改善箇所説明図

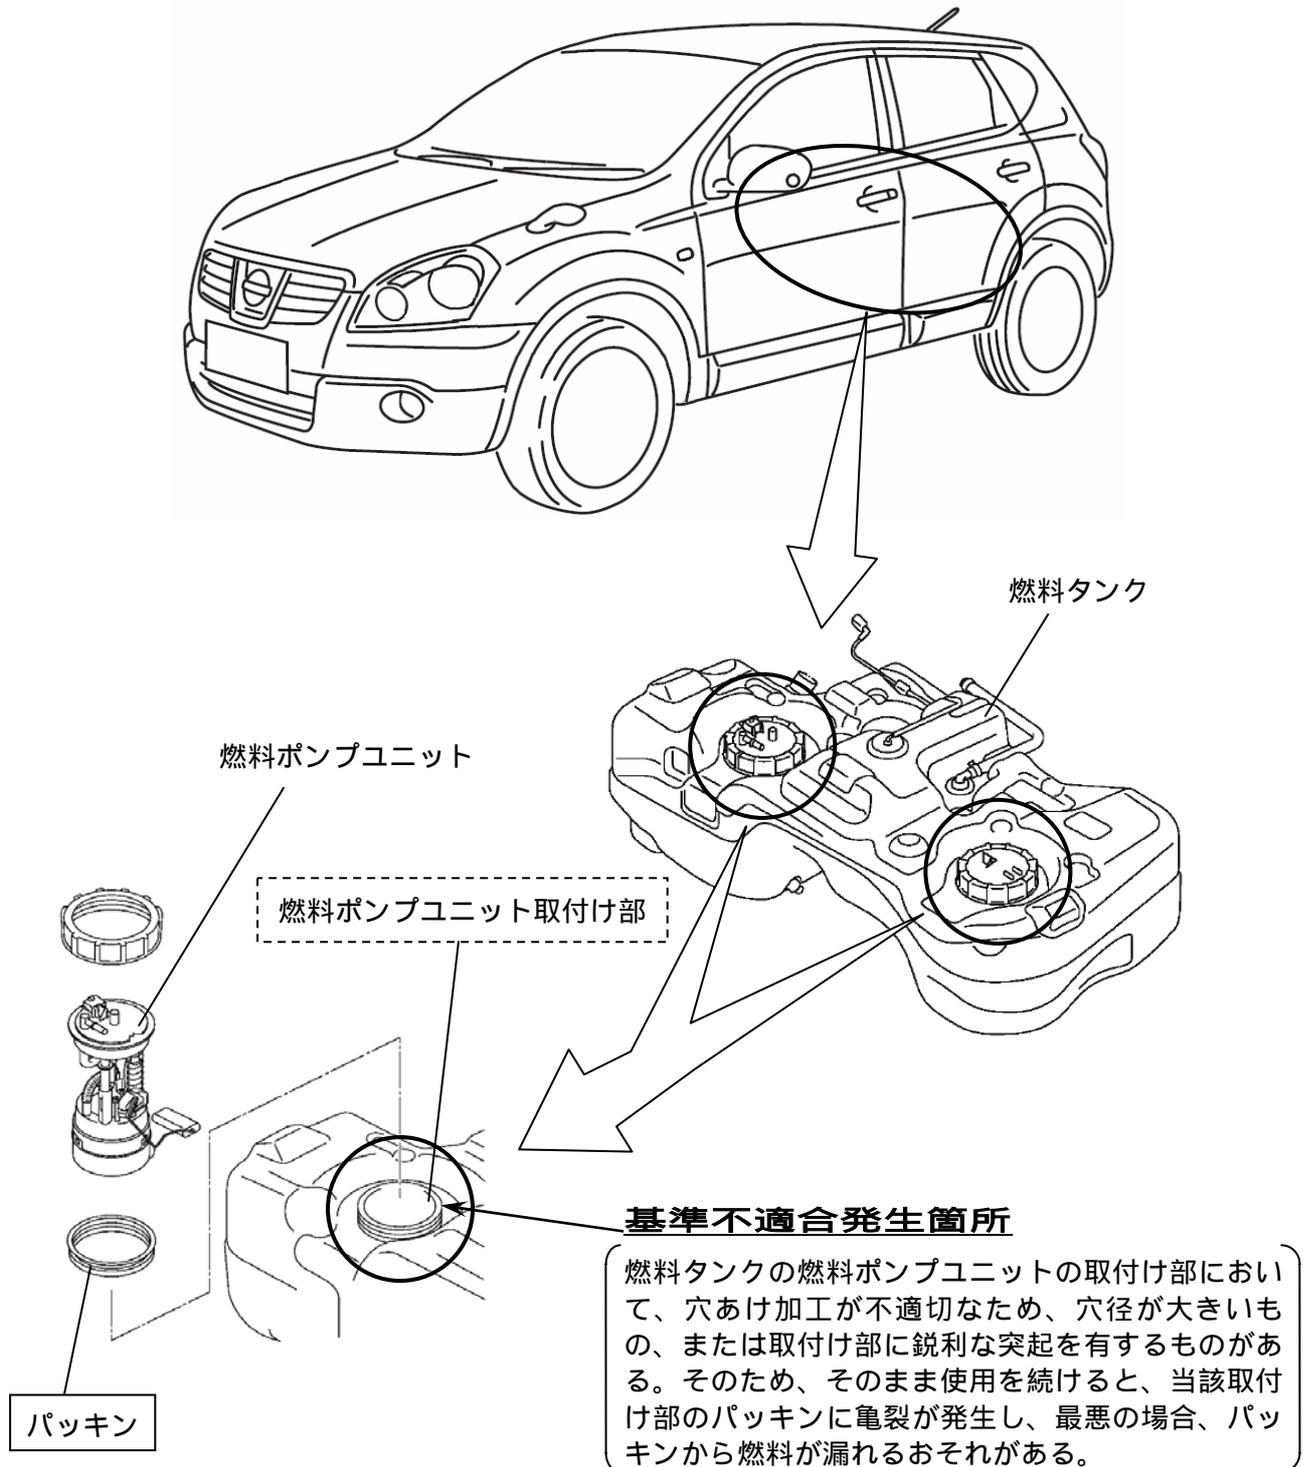
全車両、当該燃料ポンプユニットの取付け部の穴径を点検し、穴径が交換基準より大きいものは、燃料タンクを良品と交換する。穴径が交換基準内のものは、取付け部の鋭利な突起をなくし、パッキンを対策品と交換する。

識別：銀色のシールをモデルナンバープレートの右横に貼り付ける。
